PYTANIA I ODPOWIEDZI (X)

W związku z przesłanym zapytaniem do postępowania przetargowego PPI.271.10.2016 na wykonanie robót budowlanych dotyczących: „Elektrociepłownia opalana słomą Daszyna” informujemy co następuje:

SCHEMAT EC BIOMASA DASZYNA

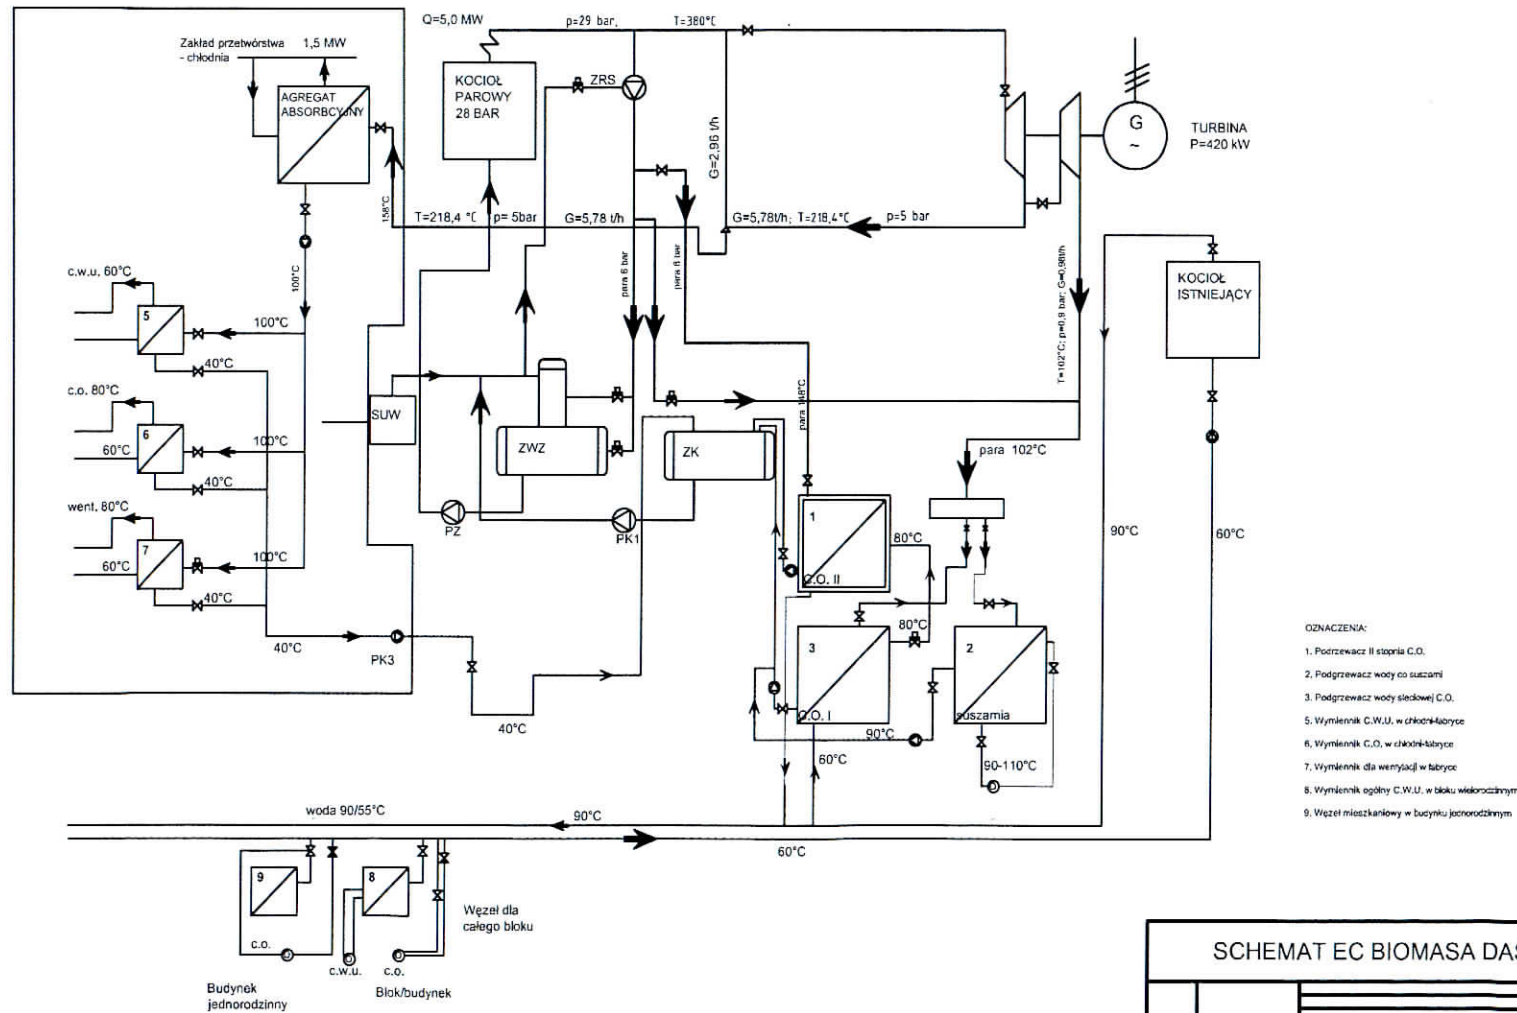
brak spójności w strumieniach masy i strumieniach ciepła pary, dla przykładu strumień pary wychodzącej z kotła 6,67 t/h dzieli się na: 6,67 t/h i 2,96 t/h.

Prosimy o wyjaśnienie tej niezgodności i modyfikację strumieni na schemacie. Załączony schemat nie jest przykładowym, a (jak wskazuje nazwa) jest schematem tej konkretnie ciepłowni - „EC biomasa Daszyna”.

Brak na schemacie układu schładzania pary zasilającej wytwornicę absorpcyjną, szczególnie stacji redukcyjno-schładzającej przy zasilaniu z obejścia turbiny

Prosimy o wyjaśnienie braku tej stacji na schemacie i jego ewentualną modyfikację tak by odpowiadał wymogom przetargowym.

Na schemacie obejście turbiny przewiduje przepływ pary w ilości 2,96 t/h. Ilość ta jest niewystarczająca do zasilenia wytwornicy absorpcyjnej.

Prosimy o wyjaśnienie przyjęcia w postępowaniu takiej właśnie ilości pary na obejściu.

Podana na schemacie wydajność układu chłodniczego zasilającego chłodnię wynosi 3,35 MW, wymagana jest w PFU (str. 8) wartość to 1,5 MW.

Prosimy o wyjaśnienie dlaczego przyjęto na schemacie wartość 3,5 MW

Wskazane na schemacie wymienniki c.o., cwu i wentylacji chłodni (fabryka) o nr 5, 6, 7 zasilane są wyłącznie kondensatem z wytwornicy absorpcyjnej. Brak jest możliwości zasilania tych wymienników z innego, alternatywnego źródła ciepła (np. kotła parowego nowego, kotła wodnego z istniejącej kotłowni itp.).

Prosimy o potwierdzenie, że wymienniki nr 5, 6, 7 w fabryce nie wymagają dodatkowego źródła ciepła i w przypadku postoju wytwornicy absorpcyjnej nie będą dostarczać ciepła.

Prosimy o wyjaśnienie jak to jest fizycznie możliwe, że na wymiennikach 5, 6, 7 temperatura wracająca z instalacji 60°C jest wyższa niż temperatura po stronie pierwotnej (40°C) i ewentualnie modyfikację schematu do wartości realnych.

W dolnej części „Schematu EC biomasa Daszyna” zaznaczono „woda 90/55°”, poniżej wskazując na temperaturę wracającą 60°C. Prosimy o ujednoczenie temperatur na schemacie.

Temperatura pary wchodzącej na suszarnię na schemacie wynosi 102°C. Jednak już temperatura wychodząca z suszarni wynosi 110°C, co jest fizycznie niewykonalne.

- a) dlaczego przyjęto takie temperatury wejścia i wyjścia
- b) ewentualnie poprawienie schematu do wartości prawidłowych

W nowym schemacie jest dokonana modyfikacja. W załączeniu na stronie www.daszyna.bip.cc

W nowym schemacie jest dokonana modyfikacja. W załączeniu na stronie www.daszyna.bip.cc

Prosimy rozróżniać pomiędzy wytwarzaniem 40% i 100% mocy chłodu.

W nowym schemacie jest dokonana modyfikacja mocy. W załączeniu na stronie www.daszyna.bip.cc

Potwierdzamy.

Należy ustalić w ramach zadania „projektuj i buduj”.

Należy ustalić w ramach zadania „projektuj i buduj”.

Należy ustalić w ramach zadania „projektuj i buduj”.
